Оптический тестер-рефлектометр серии Топаз-7000-AR/ARX получил яркий цветной сенсорный дисплей 3.2" TFT с разрешением 400x240.

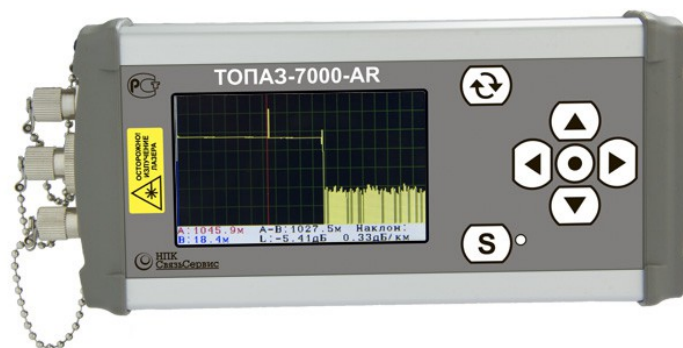
У пользователей прибора появились дополнительные возможности. Теперь пользователь может непосредственно на дисплее прибора подробно разглядеть мелкие неоднородности линии. Отображение результатов измерения расстояния и затухания с помощью курсоров стало более наглядным. Ввод текстового комментария в процессе сохранения рефлектограммы выполняется с помощью сенсорного экрана.

Наименование и обозначение моделей и основные метрологические и эксплуатационные характеристики приборов серии «Топаз-7000-AR/ARX» не изменились. Это те же самые приборы, но с цветным дисплеем. Цена приборов не изменилась.

Отличие приборов с цветным и монохромным дисплеями состоит в разных версиях внутреннего ПО. Прибор с цветным дисплеем получил номер версии внутреннего ПО 5.xx. В приборах с монохромным дисплеем используется внутреннее ПО версии 4.xx.
